Skurdalsvegen 436 gnr 83 bnr 36

Vi sender inn innspill til kommuneplan fra Skurdalsvegen 436 – Gnr. 83 Bnr. 36. Vi er opptatt av hensynssone H320 som er lagt inn over vår eiendom.

Figur 1

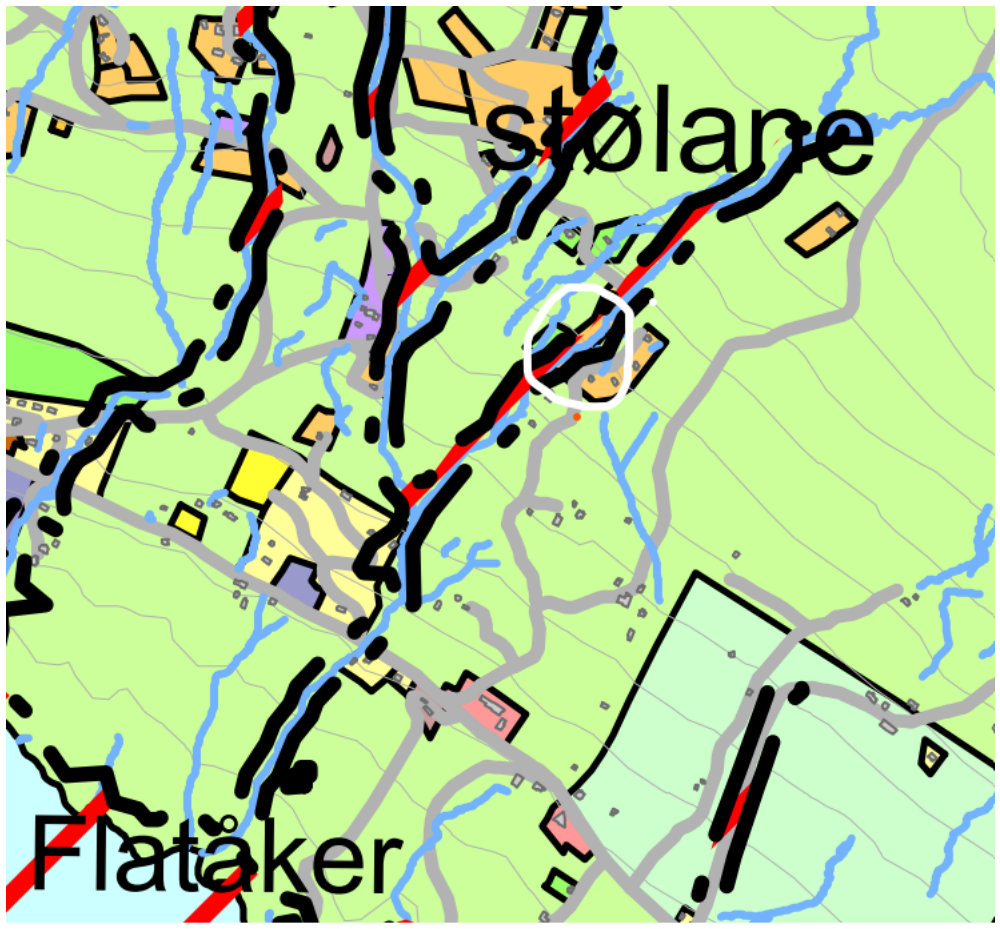
Ut fra våre undersøkelser er hensynssonen hentet fra kartgrunnlag utarbeidet av NVE. Vi forstår det sånn at det blir generert en hensynssone for aktsomhet for flom 20 m på hver side av en bekk som går forbi hytta vår.

Den automatiske genereringen har lagt inn en buffer på 20 m på hver side av bekken uten å ta hensyn til terrenget rundt eller andre tilsvarende bekker. Bekken er tørrlagt gjennom store deler av året og det er ikke på noen årstid mer vannføring i denne bekken enn andre bekker i området, se figur 3 og 4. Bildene er for øvrig tatt nå i mai med drone og dette er en av årstidene med mest vannføring gjennom området på grunn av snøsmelting.

Når vi ser på kartet over området er det helt tydelig at det ikke er tatt hensyn til høydeforskjellen innenfor hensynssonen. Store deler av hensynsonen forbi bnr. 36 ligger på en morenerygg som går gjennom området se bilde over området i figur 2 og kart i figur 5. Høydeforskjellen er såpass stor fra der bekken går og til mesteparten av arealet for hensynsonen at en økning av vannføringen gjennom området på 1 m ikke vil ha betydning for skade av flom på store deler av arealet som nå blir hensynsone. I tiden siden hytten ble bygget i 1972 er det ikke observert høyere vannføring enn 0,5 m i bekken. Ikke en gang fjorårets flom Hans gjorde skade i området.

Vi foreslår at det bli gjennomført en kartlegging av reel fare til erstatning for det automatisk genererte kartet for ikke unødig begrense aktiviteten innenfor hensynssonen. Og at foreslåtte hensynssone nå fjernes inntil videre på oppsiden av Gamlevegen.
